Commune d'Aigaliers

Plan Local d'Urbanisme (P.L.U.)

Deuxième Modification

Rapport de Présentation

2.1.1. Modification de l'emplacement réservé n° 7

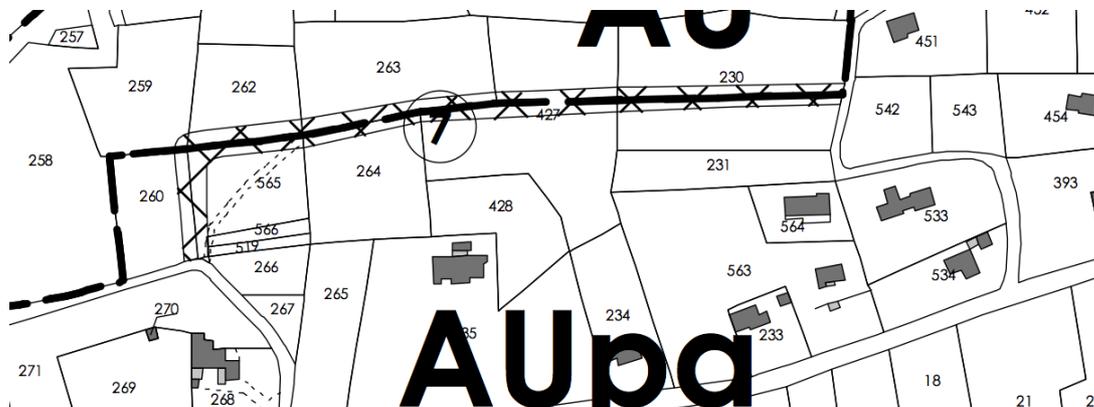
Le PLU opposable avant la présente modification présente un emplacement réservé, au profit de la Commune, disposé comme sur la figure suivante :

Le tracé de cet emplacement est, à la réflexion, par trop sinueux et selon un profil accidenté. Le choix de ce tracé avait été fait en respectant de manière trop absolue les limites parcellaire existantes.

De manière à rendre la future voie plus commode à l'usage, l'emplacement réservé doit être modifié comme suit :

Ce nouveau tracé est reporté sur les plans de zonage.

2.1.2. Retrait des emplacements réservés n° 8, 9 et 10

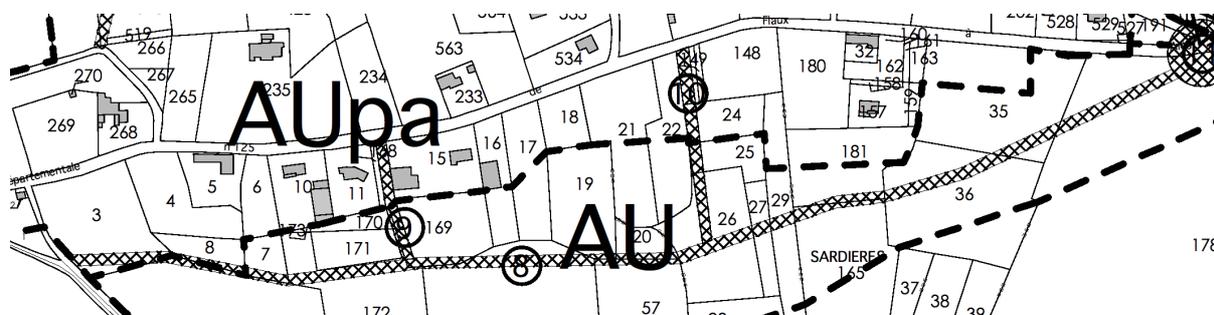
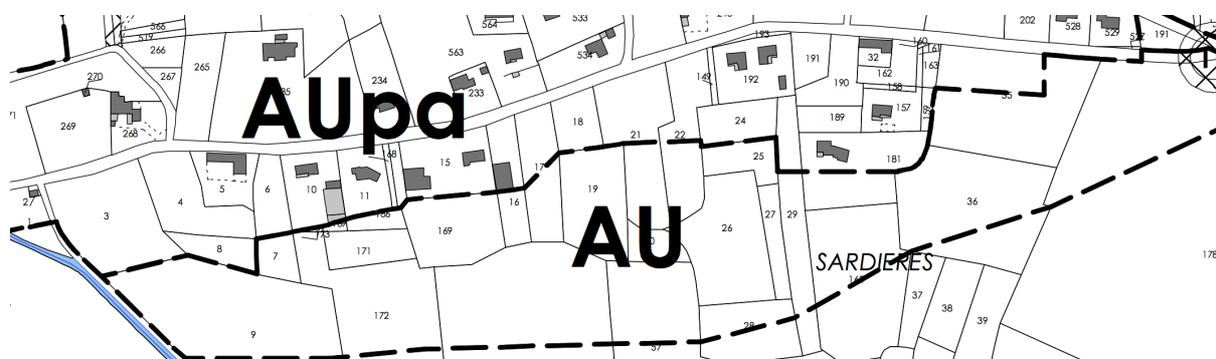
Les emplacements réservés n° 8, n° 9 et n° 10 figurent au PLU opposable comme suit :

Ce système d'accès à la zone d'urbanisation future (zone AU) avait été prévu lors de l'élaboration du PLU, en fonction de la situation telle qu'elle était perçue à ce moment-là.

Il est constant que la zone demeure, aujourd'hui, assez inaccessible. Il est aussi évident que l'ouverture à l'urbanisation postulera nécessairement de résoudre la question de l'accès à la zone pressentie, mais au moment de son ouverture à l'urbanisation et en fonction des besoins à ce moment-là.

Il est notable que le projet, tel que figuré au PLU, ne répond pas réellement aux besoins actuels. En particulier, il multiplie les accès sur la RD, ce qui n'est pas très bon pour la sécurité routière.

Mais la situation résultant du PLU actuel a pour inconvénient d'obliger la commune à acquérir les portions d'emplacement dont les propriétaires viendraient à faire usage de leur droit de délaissement. Ce qui entraînerait la commune à constituer une sorte de réserve foncière en toile d'araignée, sans autre intérêt que de permettre « un jour » les voiries envisagées. La commune ne souhaite pas, ou ne souhaite plus, se trouver devant cette obligation.

Pour toutes ces raisons, la Commune souhaite supprimer purement et simplement les emplacements réservés identifiés n° 8, n° 9 et n° 10.

En conséquence, la représentation de ces emplacements réservés sur le plan de zonage sera supprimée, et la mention de ces emplacements réservés au tableau sera remplacée par la mention « supprimé ».

Voici l'extrait de plan ainsi modifié :
